**DÉLIBÉRATION DU CONSEIL MUNICIPAL
DU 24 MARS 2025**

**Objet : BILAN DE LA CONCERTATION DU PROJET DE MODIFICATION DE DROIT COMMUN N°1
DU PLAN LOCAL D'URBANISME**

2025-03-24/15, BILAN DE LA CONCERTATION DU PROJET DE MODIFICATION DE DROIT COMMUN N°1 DU PLAN LOCAL D'URBANISME

Périmètre de l'OAP7 projetée

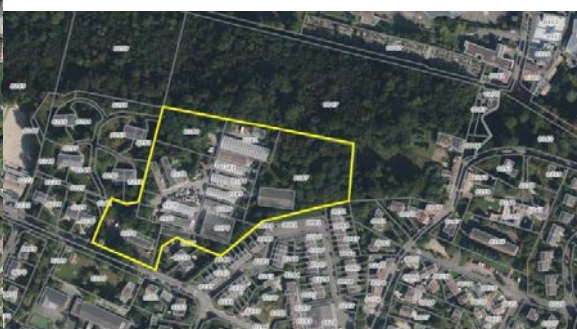
60 à 70 logements étaient annoncés sur l'ensemble du secteur de l'OAP4 qui s'étendait sur une superficie plus importante (voir ci-dessous les 2 figures périmètre OAP4 et périmètre OAP7 projetée)

Le nombre de logements, dont la construction sera autorisée dans l'OAP7, doit être limité à la capacité du chemin de La Geneste qui en constitue l'exutoire carrossable unique. Cette impasse dessert en effet déjà de nombreuses habitations, situées le long de cette voie et dans les rues Berlioz et Bizet de la résidence Hautpré, dont elle constitue également l'unique exutoire carrossable. Un club hippique très fréquenté occupe le fond du cul de sac. Aujourd'hui, certains utilisateurs de ce club stationnent sur le terrain de la future OAP7, en plus du chemin de La Geneste, notamment lors des manifestations le week-end. Ces besoins de stationnement et la circulation seront encore accrus dans l'impasse avec le projet municipal d'aménager notamment une maison médicale sur le terrain « Pagès » (qui faisait partie de l'OAP4 au sud du chemin de La Geneste) et un nouvel accès en voiture à l'école Louis Blériot par le chemin de La Geneste pour les parents des enfants de maternelle qui viendront s'installer dans les 220 nouveaux logements qui sont prévus sur le site du Fort de Buc.

Zonage au PLU 2006

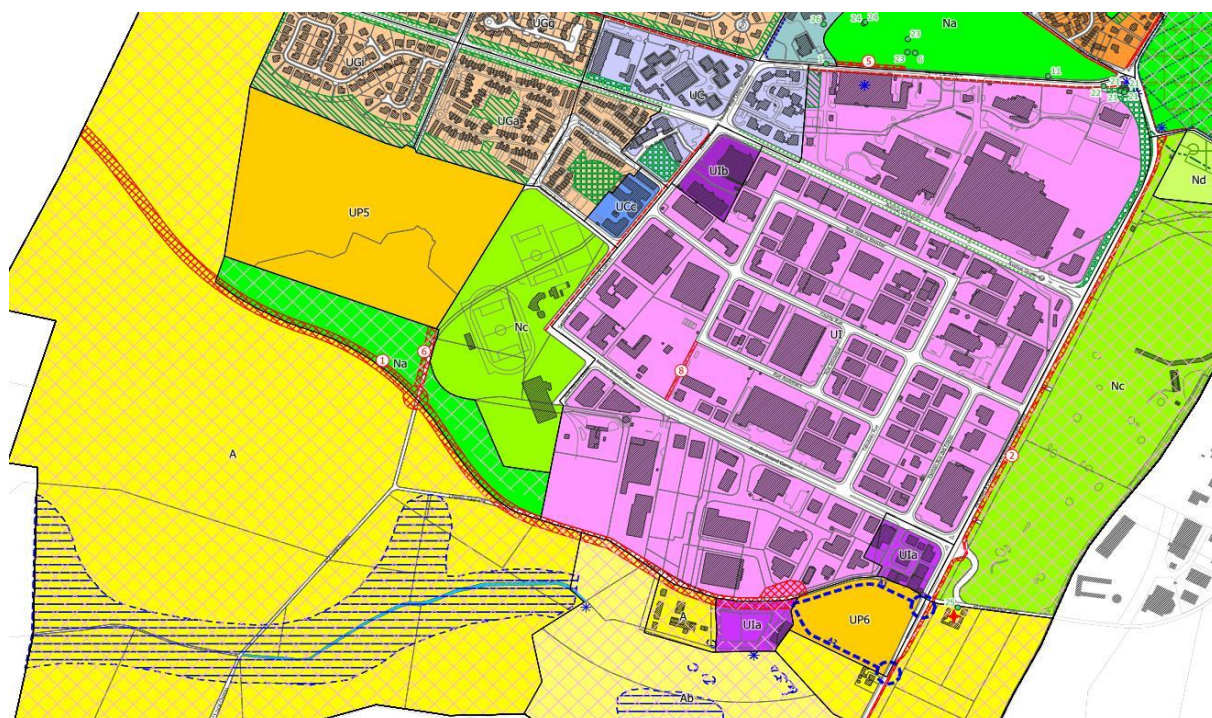
Le lotissement du Parc de Buc (zoné UG au PLU 2006 figure ci-dessus entre le 1N du club hippique et le 1AU de la zone artisanale), devrait retrouver un zonage UG plus compatible avec l'existant en confirmant son caractère résidentiel. La petite parcelle au sud-est de l'OAP7 (entourée jaune dans la partie 1AU sur la figure ci-dessus) au nord du chemin de La Geneste et qui comporte deux maisons jumelles construites sur le même modèle que le lotissement du Parc de Buc devrait être rattachée à cette zone UG. L'EBC, qui avait disparu au PLU 2018, doit intégralement retrouver au minimum sa superficie de 2006 au minimum.

La petite parcelle qui a été détachée de UG en 2018, à l'est le long de la rue Louis Massotte (aussi entourée jaune sur la figure ci-dessus), devrait également retrouver son zonage en UG de 2006, plus compatible avec l'existant.

Le terrain « Pagès » (au sud du chemin de La Geneste, entouré jaune sur la figure ci-dessus) ne devrait pas être intégré dans la zone UH mais retrouver son zonage UG de 2006. La présence d'une zone humide (résidu sans doute de l'étang du Haut Buc) devrait être mentionnée au zonage et les possibilités de construction sur ce terrain réduites par rapport à la zone UH.

Zonage modifié proposé

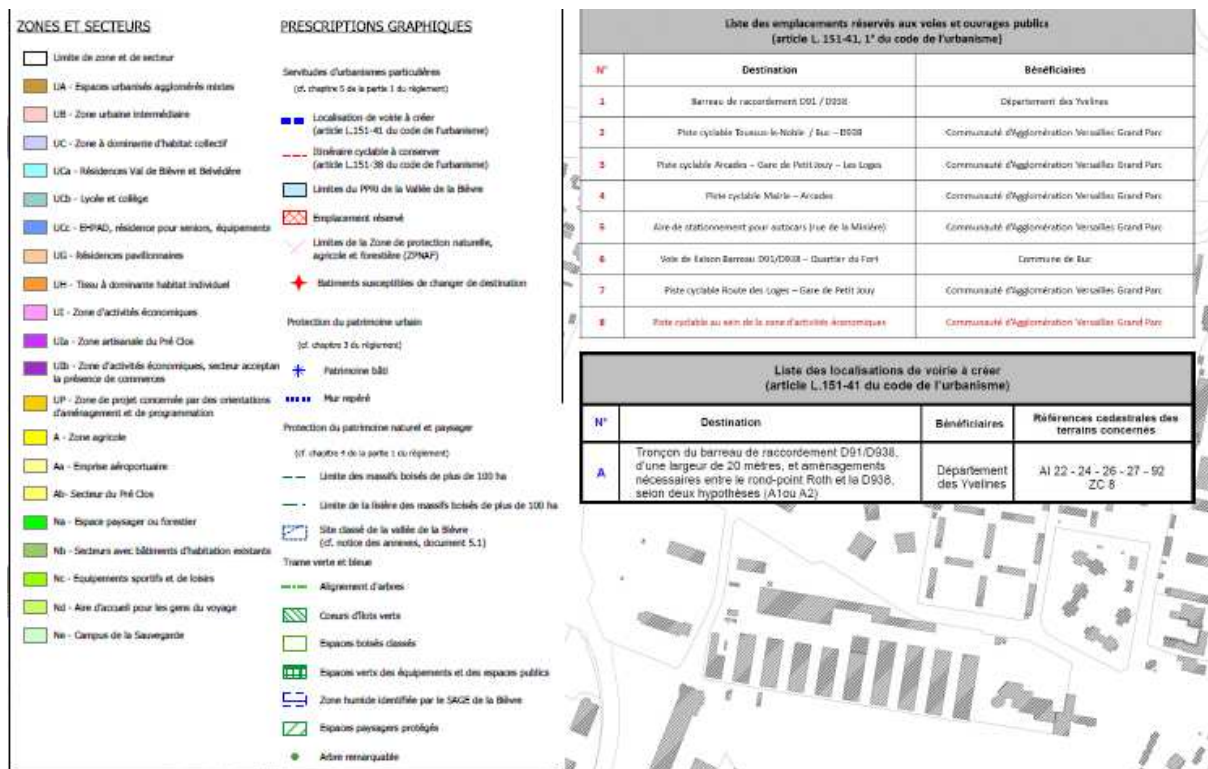
Le périmètre du sous-secteur Uiaa avait déjà été modifié au PLU 2018 par rapport au PLU 2006 en le scindant en deux parties non jointes constituant ensemble la zone nommée « artisanale du Pré Clos ». Ce n'était déjà pas très cohérent et démontrait bien que la partie Uiaa coincée entre deux parcelles agricoles (celle de l'école de chiens d'aveugles et un champ cultivé) n'était pas à sa place. Cette parcelle devrait aujourd'hui retrouver sa caractéristique de zone humide dans le Pré Clos (cf étude réalisée par le cabinet Greuzat en décembre 2023).

Dans ce secteur, l'OAP6 (UP6 du règlement) est maintenue au projet de plan de zonage proposé. Cette Opération d'Aménagement et de Programmation correspond à l'installation d'un nouveau dépôt de bus, au Sud de la ZAE, en faveur de VGP.

Avant

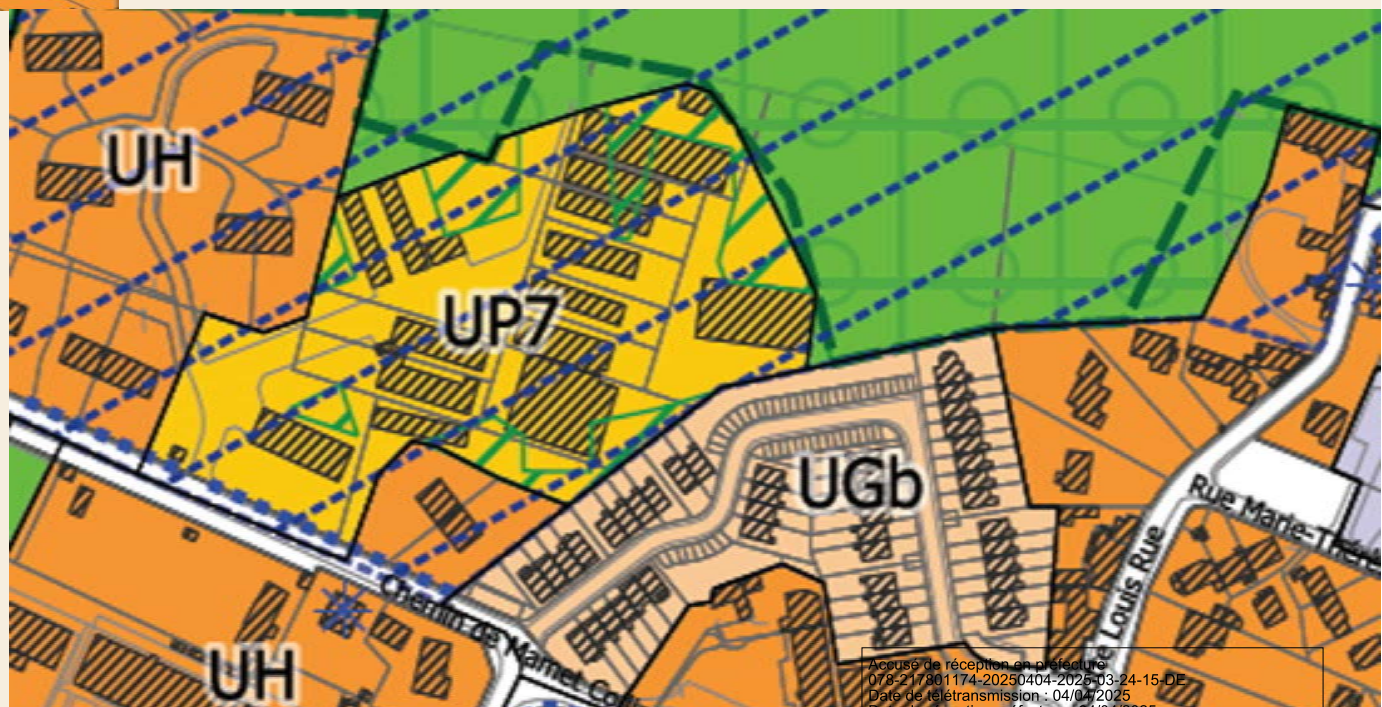
- **OAP 7 :**
 1. **emplacement du collectif**
 2. **retrait du collectif vis à vis des maisons de la résidence Jolie Ferme**
 3. **nombre de places de stationnement sur l'OAP et sur le secteur**
 4. **trafic supplémentaire**
 5. **devenir des locataires de la zone artisanale**
- **Implantation de commerces et activités de service dans la ZAE : impacts**
